**CONSORZIO DI BONIFICA
PIANURA DI FERRARA**

OGGETTO: BONDENO SRL: Procedura di Valutazione di Impatto Ambientale, ai sensi dell'art. 23 del D.Lgs. 152/2006, relativa all'impianto agrivoltaico di 60 MW sito nel Comune di Bondeno (FE) e relative opere connesse. Progetto PNIEC OSSERVAZIONI/CONTRIBUTI

Figura 2

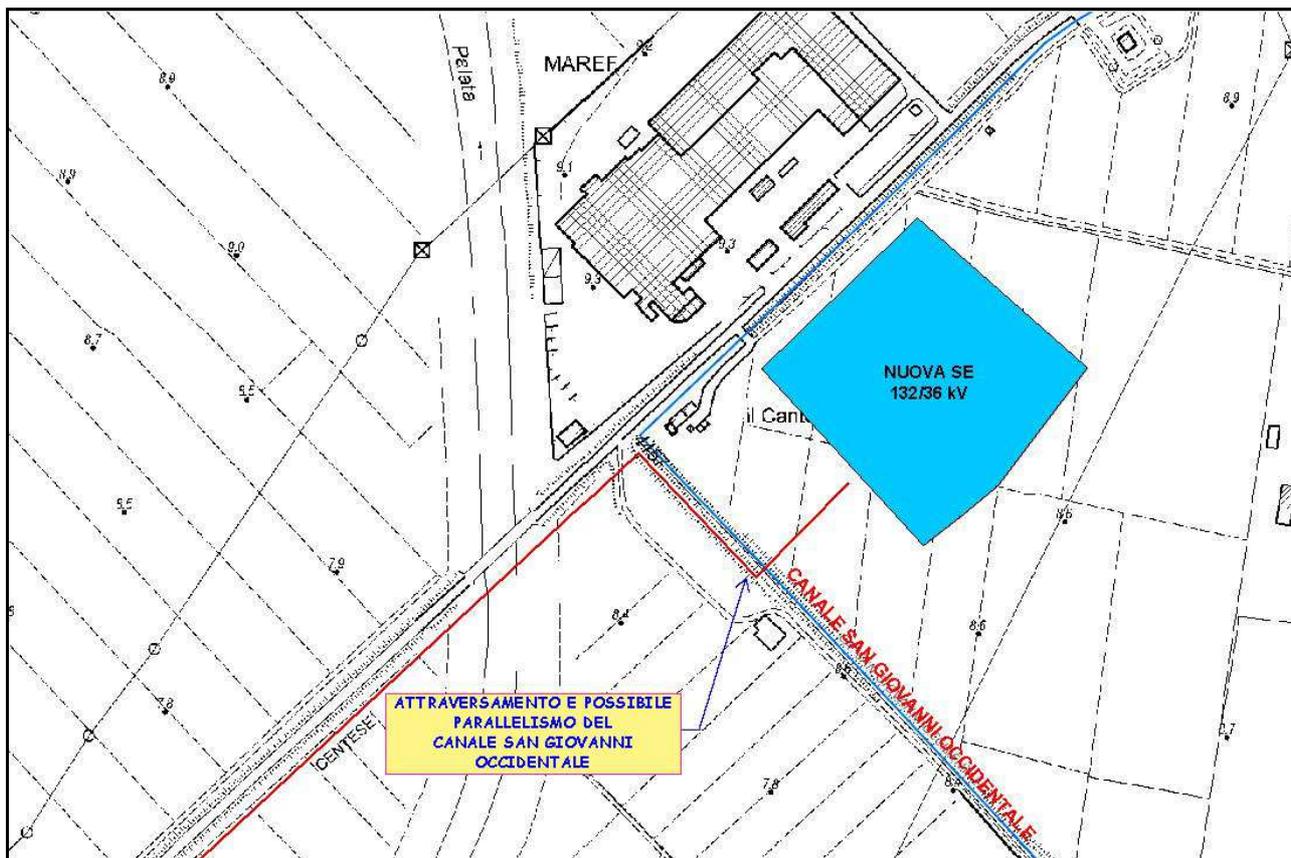
Dall'esame degli elaborati progettuali ricevuti, emerge che l'impianto sarà connesso alla RTN mediante la realizzazione di un nuovo elettrodotto a 36 kV, che si collegherà alla nuova Stazione Elettrica 132/36 kV "BONDENO". L'elettrodotto AT 36 kV è stato diviso in tratti interni all'area dell'impianto ed in tratti installati fuori dall'area del campo. Nel complesso, valutata la tavola "RVFVER32-VIA2-D44-ELETTRODOTTO A 36 kV Inquadramento su CTR", sono stati individuati i punti di interferenza con le linee idrauliche demaniali in gestione allo scrivente, che potranno essere autorizzati nel rispetto dei vincoli previsti dal nuovo e vigente Regolamento in materia di concessioni e licenze (art. 4 "ATTIVITA' E OPERE CONSENTITE PREVIA AUTORIZZAZIONE CONCESSIONE O LICENZA"), consultabile tramite il sito ufficiale del Consorzio di Bonifica (www.bonificaferrara.it/servizi/concessioni).

Figura 4

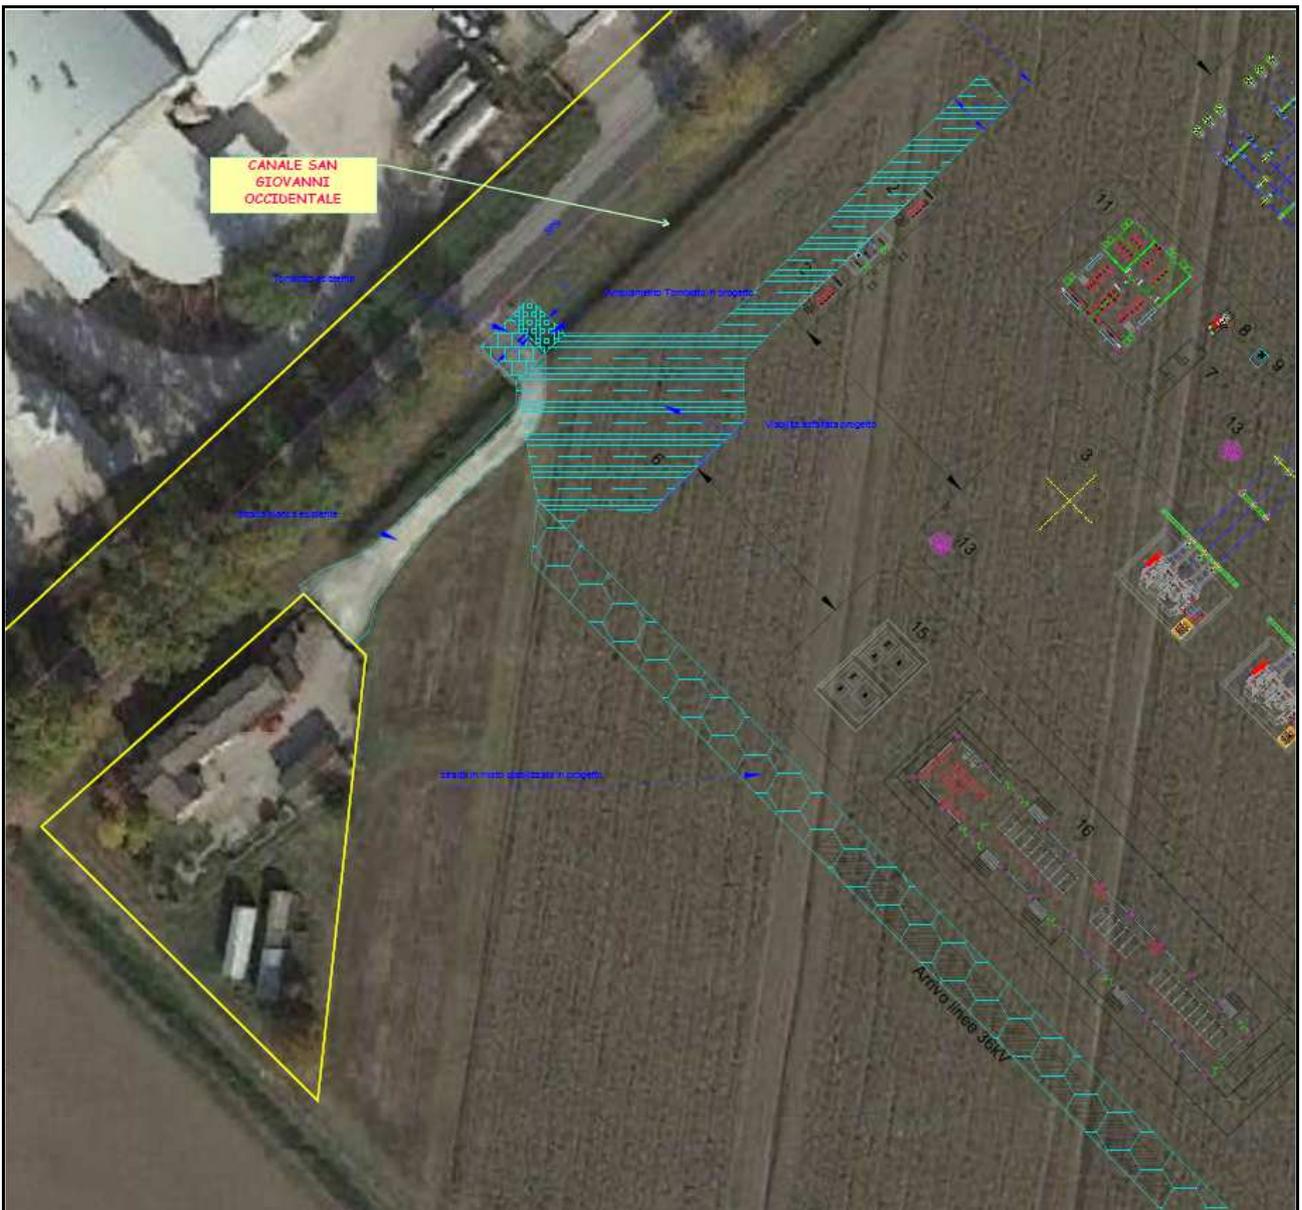
a) l'accesso alla nuova SE prevede l'ampliamento di un passo carraio esistente, in corrispondenza dello **Scolo San Giovanni Occidentale** (Figura 4); da verifiche d'ufficio, risulta che tale manufatto sia formalmente concesso ad utenti privati, per consentire l'accesso ai fondi di proprietà. Prima di realizzare l'ampliamento del ponte esistente, che insiste su linea idraulica demaniale e non su scolina interpoderale, il proponente dovrà quindi fornire al Consorzio un assenso scritto degli intestatari della concessione del ponte. Successivamente, sentite eventualmente le parti in causa, l'Ufficio Concessioni valuterà la più opportuna soluzione amministrativa per gestire la concessione del ponte esistente e del suo ampliamento (nonché dell'uso degli stessi). Una soluzione progettuale alternativa potrebbe essere quella, per il proponente, di realizzare un nuovo ponte, ad uso esclusivo e di dimensioni adeguate alle proprie esigenze, che sia in adiacenza all'esistente o ubicato in un punto diverso del canale;
